<b>CONCEPTO TÉCNICO DE REVISIÓN DE ESTUDIOS DE RESPUESTA DE AMPLIFICACIÓN LOCAL DE ONDAS SÍSMICAS</b>	Código:	GPR-FT-09
		Versión:	03
		Código Documental:

1.1	CONCEPTO TÉCNICO No. CT:	5566
1.2	ÁREA:	TÉCNICA Y DE GESTIÓN
1.3	COORDINACIÓN:	INVESTIGACIÓN Y DESARROLLO
1.4	REFERENCIA CRUZADA RADICADO FOPAE:	2009ER7522
1.5	RESPUESTA OFICIAL No. RO:	36917

2.1	SOLICITANTE:	ADRIANA LÓPEZ MONCAYO CURADURÍA URBANA NO.3
2.2	PROYECTO:	DIMONTI APARTAMENTOS ETAPA I
2.3	LOCALIDAD:	11 SUBA
2.4	UPZ:	27 SUBA
2.5	BARRIO O SECTOR CATASTRAL:	TIBABUYES
2.6	DIRECCIÓN:	CR 111A # 148 - 026
2.7	CHIP:	AAA0160RBAW
2.8	FECHA DE EMISIÓN:	26 DE JUNIO DE 2009
2.9	EJECUTOR DEL ESTUDIO:	ESPINOSA Y RESTREPO Ltda.

El presente concepto técnico corresponde a la **primera revisión** realizada por la Dirección de Prevención y Atención de Emergencias, del informe "Análisis de Microzonificación Local para el Lote Comprendido entre la Calle 151 y la Calle 146A y la Carrera 111A y la Carrera 109 de Bogotá" elaborado por el Ing. Carlos Restrepo, a construirse en el predio ubicado en la Cr 111A No. 148 – 26 de Bogotá. El cual fue radicado el 05 de Junio de 2009 mediante oficio 2009ER7522, por la Dra. Adriana López Moncayo de

**Figura 1. Localización del Proyecto Dimonti Apartamentos Etapa I**

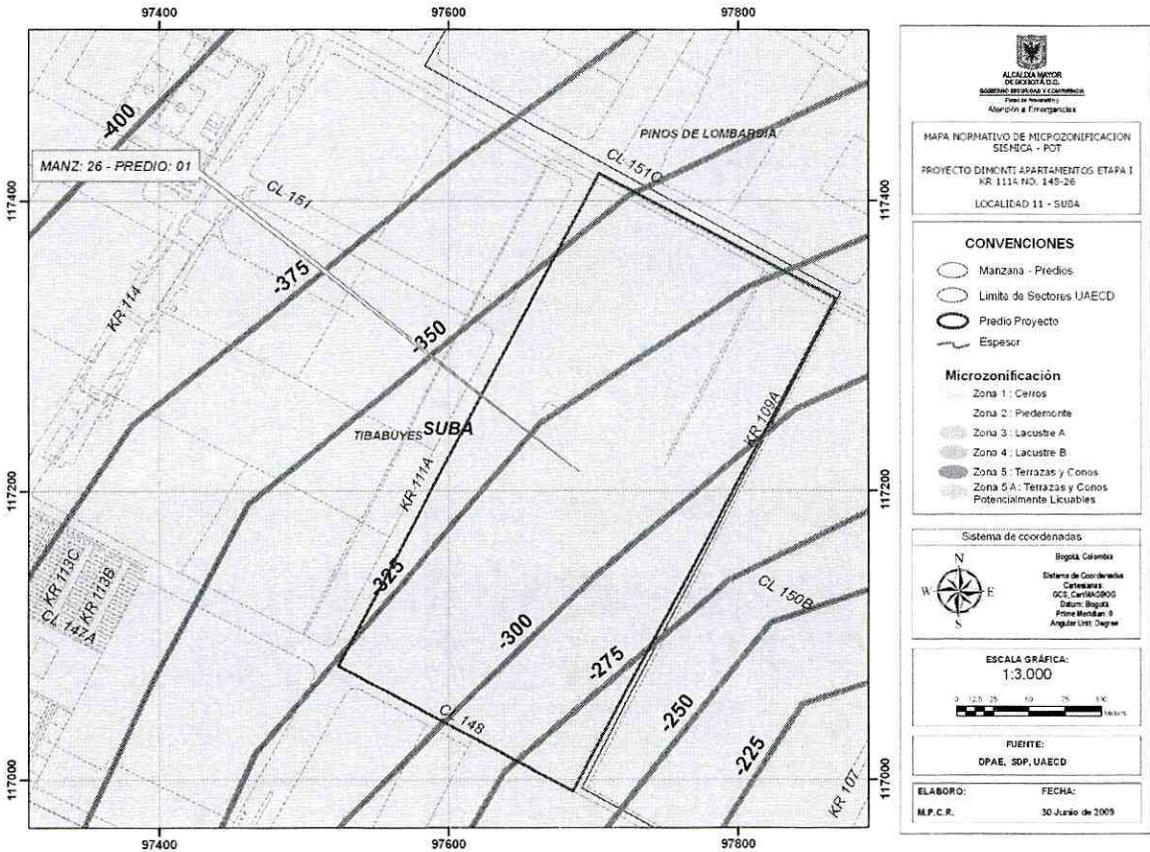
Sin embargo la profundidad del basamento rocoso de acuerdo al estudio de Microzonificación Sísmica de Bogotá se encuentra aproximadamente entre 275 y 350 m (ver Figura 1 del presente concepto), luego es necesario que el consultor ajuste la profundidad del basamento rocoso del perfil de análisis.
